COMUNICAÇÃO DE ALTERAÇÃO DE FORNECIMENTO NOS MOTORES BPS1S

AOS SERVIÇOS AUTORIZADOS ELECTROLUX

1ª SITUAÇÃO

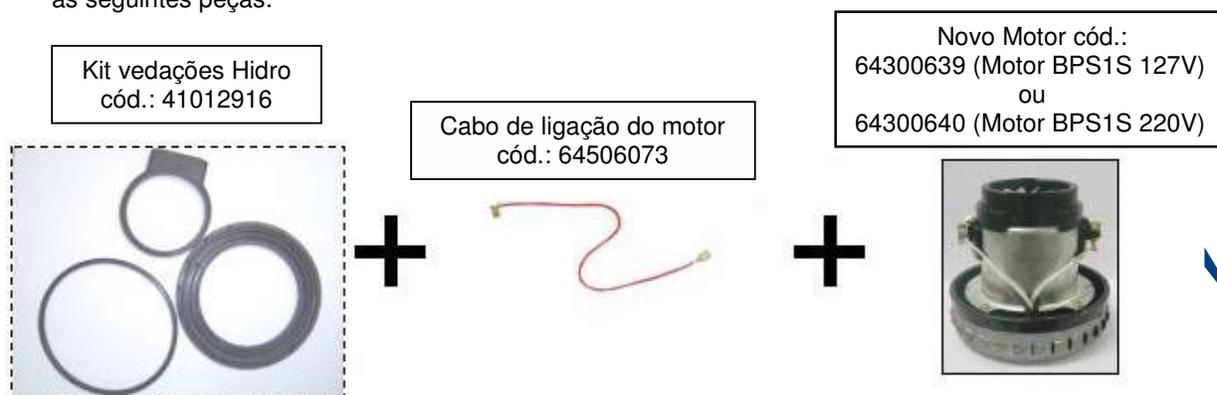
Os novos motores possuem algumas diferenças dimensionais comparado com os motores descontinuados, devido a este fato, para a realização de reparos em motores teremos duas situações:

Reparo em aspiradores fabricados com data **anterior** à implementação dos novos motores, **anteriores** ao número de série: **5, 44, 00001**, deverá ser procedido conforme a seguir:

Os aspiradores contidos nas datas de fabricação acima deverão ser trocados os seguintes componentes:

Motor + Kit Vedações + cabos de ligação do motor, conforme fotos abaixo.

Obs.: O Kit vedações será fornecido, para adequação do novo motor às partes plásticas, suportes e tampas. Os cabos de ligação serão fornecidos para adequação das dimensões das ligações elétricas exigidas pelo novo motor.

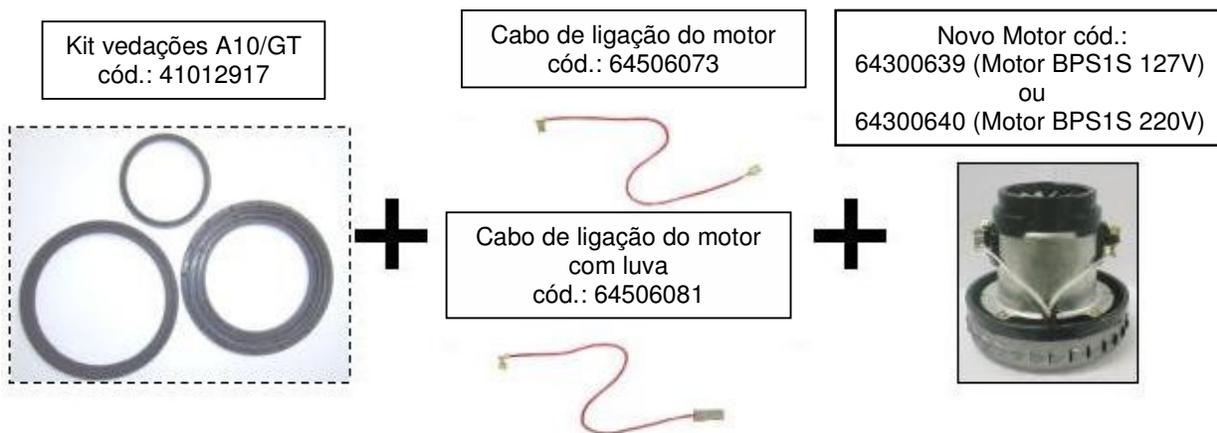
Para aspiradores modelo Hidrovac códigos 3011DBA193 e 3011DBA293 serão necessárias as seguintes peças:
